核燃料物質使用変更許可申請書の一部補正について

補正の内容及び理由

国立研究開発法人日本原子力研究開発機構
人形峠環境技術センター
核燃料物質使用変更許可申請書

図-(2)-12 OP-1 主棟の給排気系統図

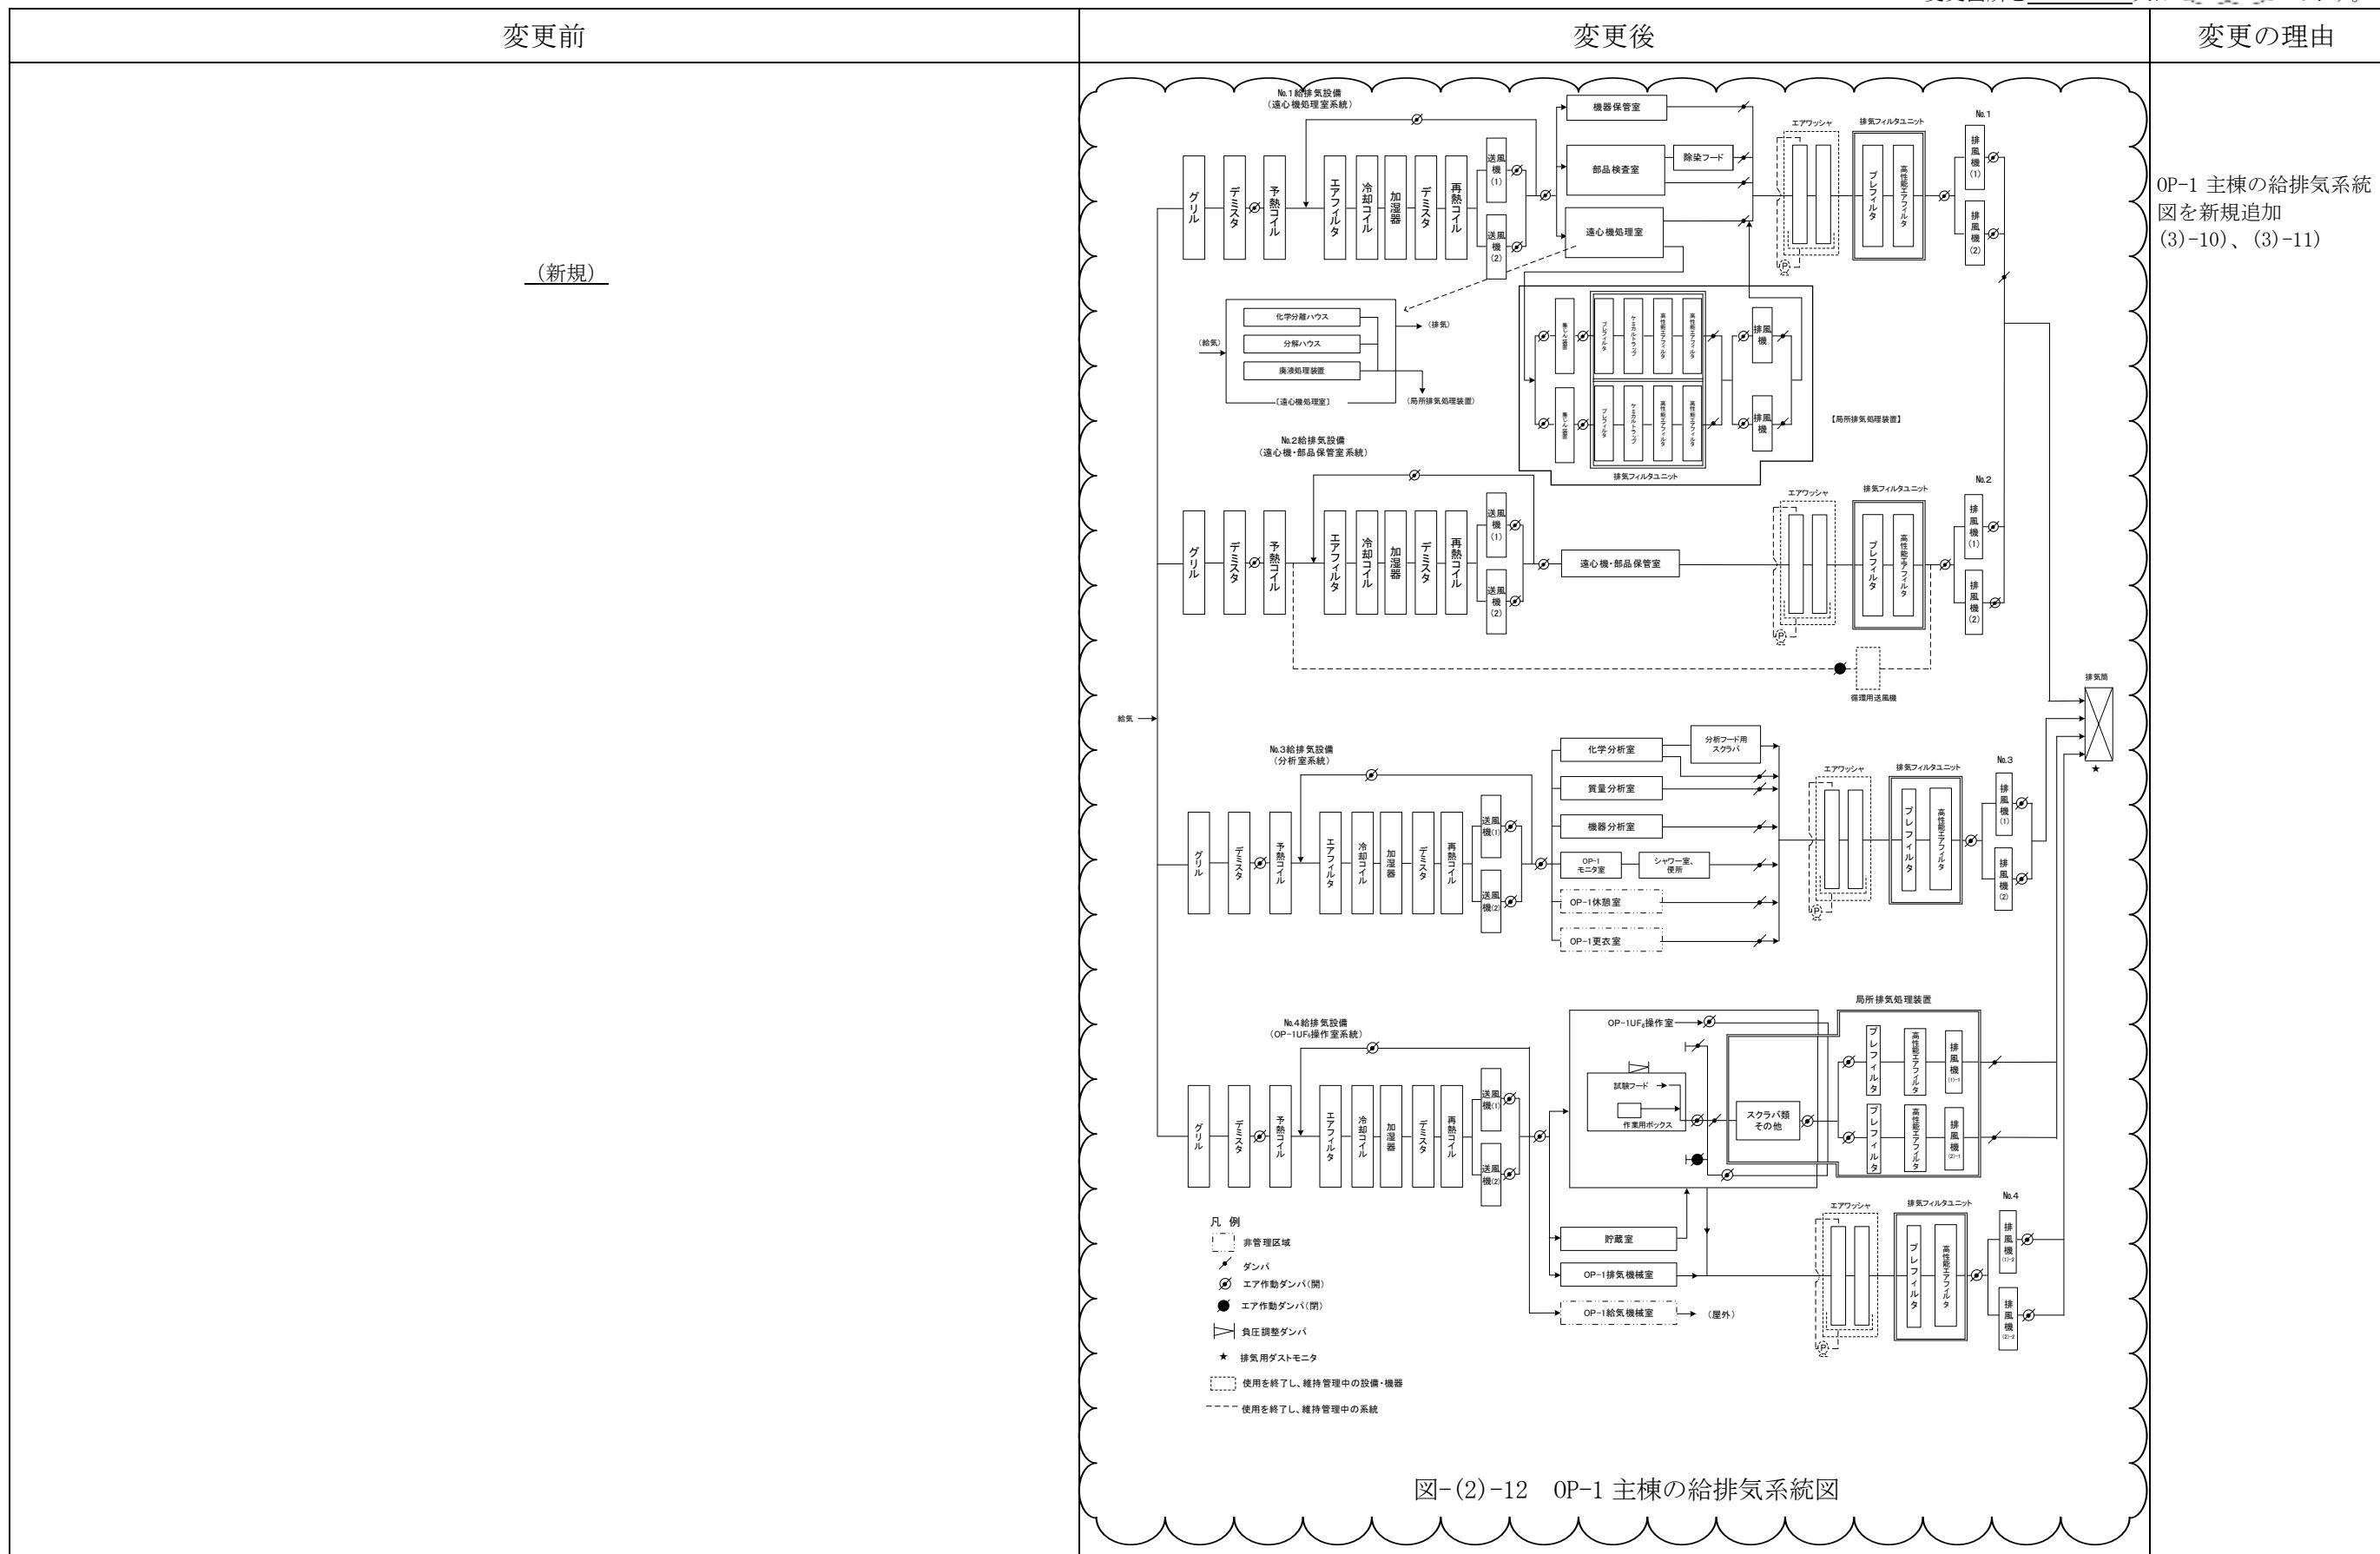
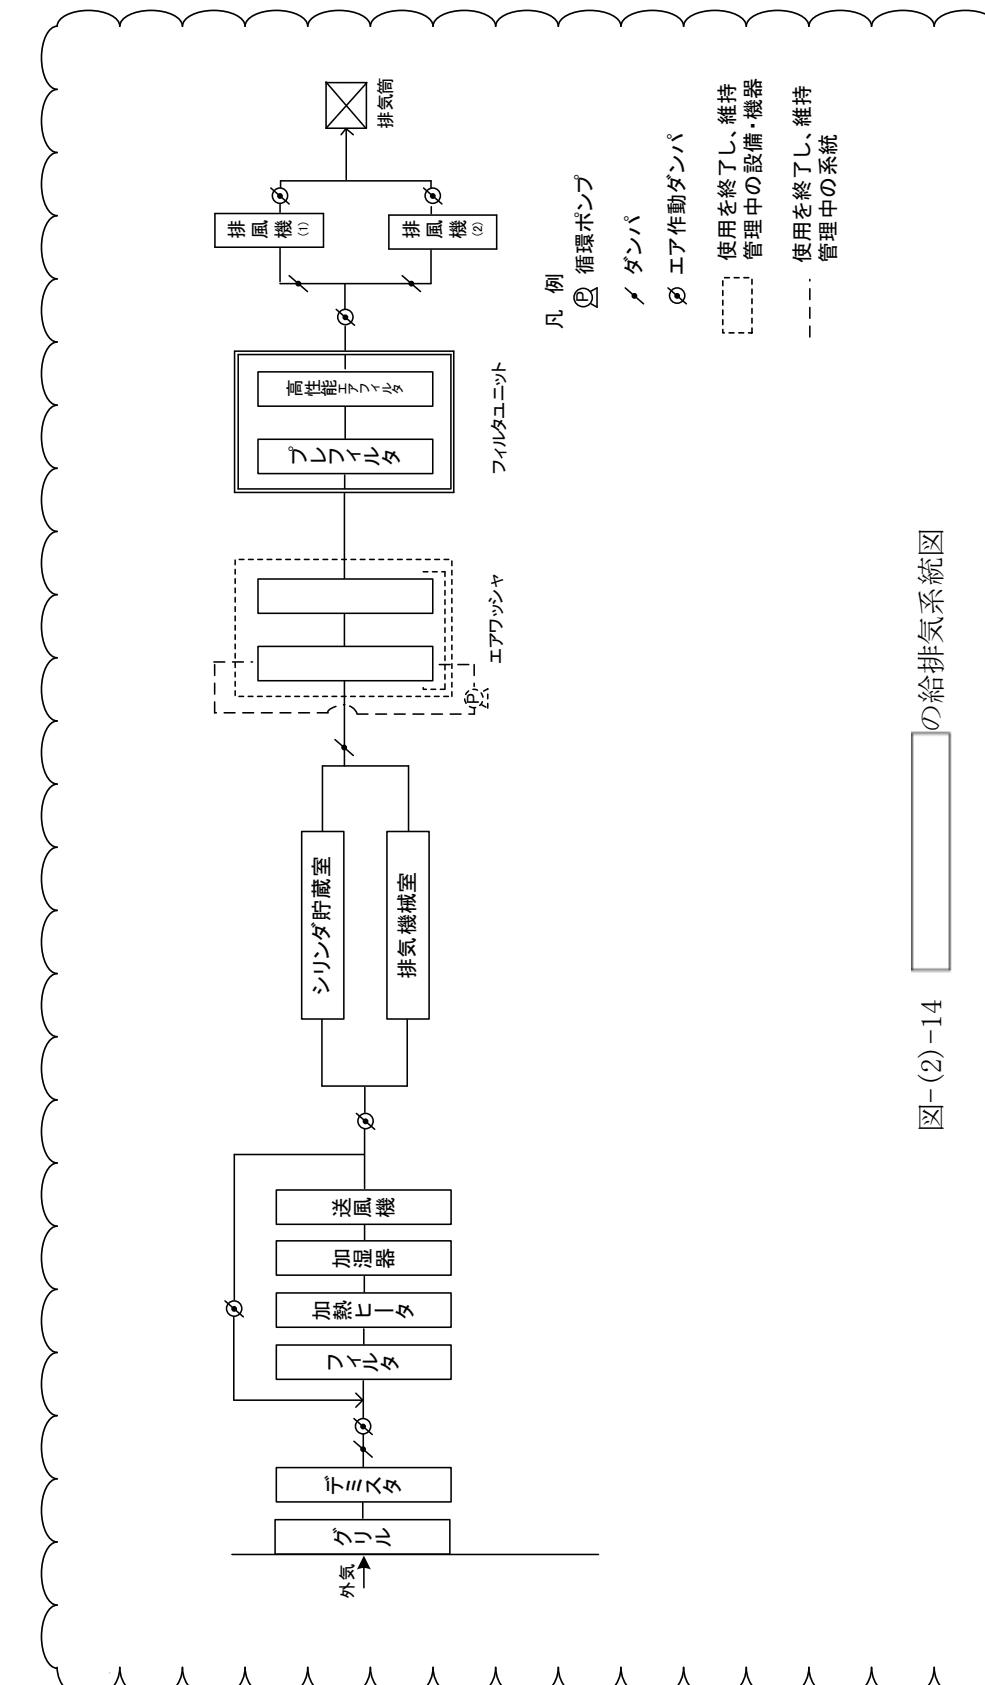
変更前	変更後	変更の理由
	 <p>図-(2)-19 貯蔵施設の位置 (OP-1 主棟の 1 階)</p>	<p>記載の適正化を図るため（核物質防護情報に係る図面の見直し、室名称の見直し、図番号の見直し） (3)-14)</p>
	 <p>図-(2)-11 貯蔵施設の位置 (OP-1 主棟の 1 階)</p>	<p>凡例 ：貯蔵施設</p>

図-2-8 管理区域境界の線量評価計算モデル（ブレンディング室）
〔解体・撤去した機器類を収納したドラム缶等、遠心分離機〕

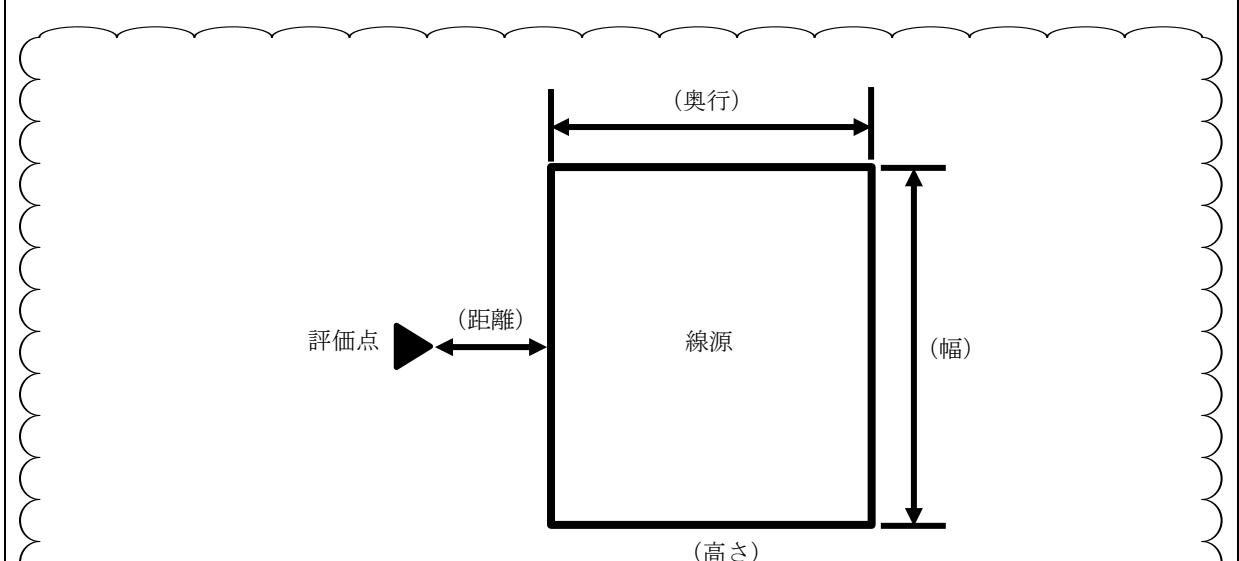
変更前	変更後	変更の理由									
<p>(新規)</p>

図-2-9 管理区域境界の線量評価計算モデル（OP-2UF₆操作室）
〔解体・撤去した機器類を収納したドラム缶等〕

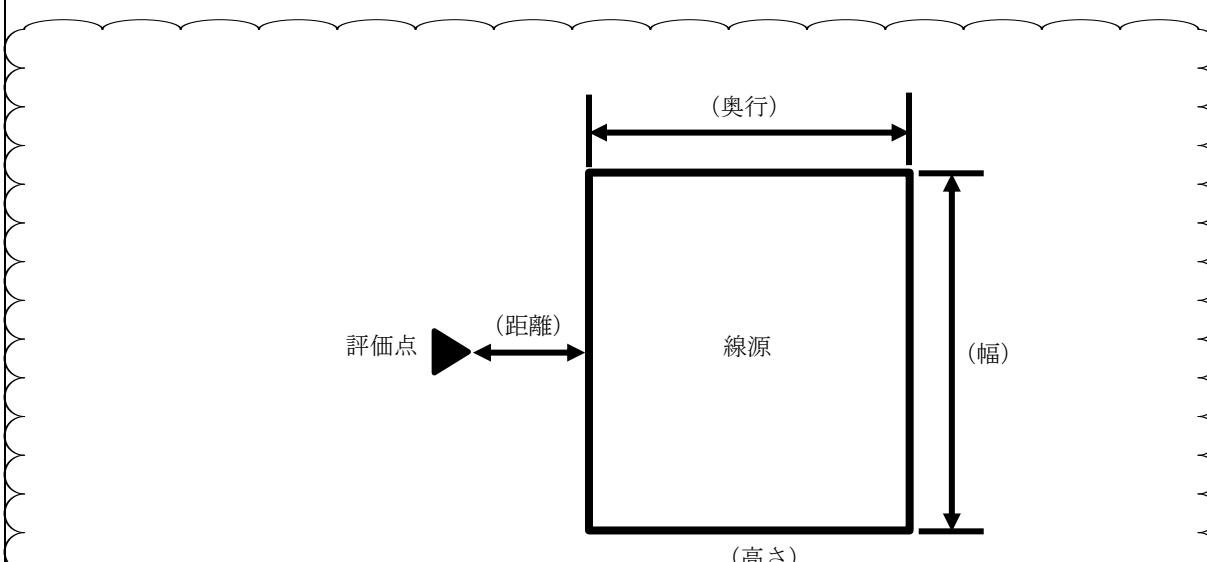
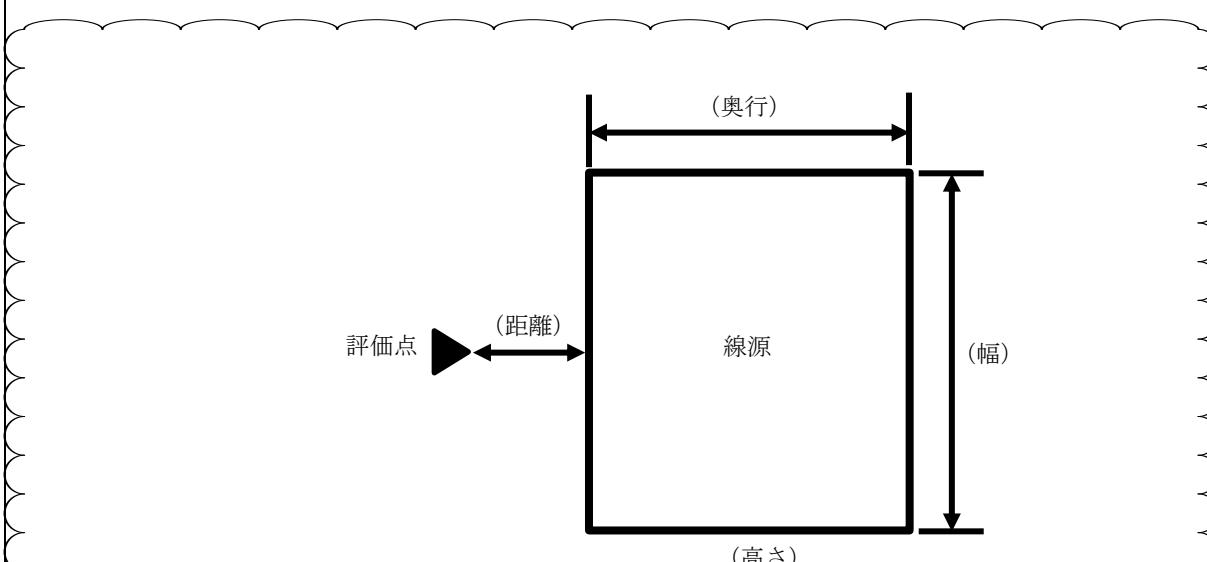
変更前	変更後	変更の理由						
<p>(新規)</p>  <table border="1" data-bbox="1460 1123 2604 1280"><thead><tr><th>線源</th><th>寸法</th><th>距離</th></tr></thead><tbody><tr><td>解体・撤去した機器類を収納したドラム缶等</td><td>幅：660 cm、奥行：1,920 cm、高さ：158 cm</td><td>120 cm</td></tr></tbody></table>	線源	寸法	距離	解体・撤去した機器類を収納したドラム缶等	幅：660 cm、奥行：1,920 cm、高さ：158 cm	120 cm		<p>ウラン濃縮の終了、解体・撤去に伴う OP-2UF₆ 操作室における管理区域境界の評価計算モデルの追加 (3)-1)-①、(3)-12)</p>
線源	寸法	距離						
解体・撤去した機器類を収納したドラム缶等	幅：660 cm、奥行：1,920 cm、高さ：158 cm	120 cm
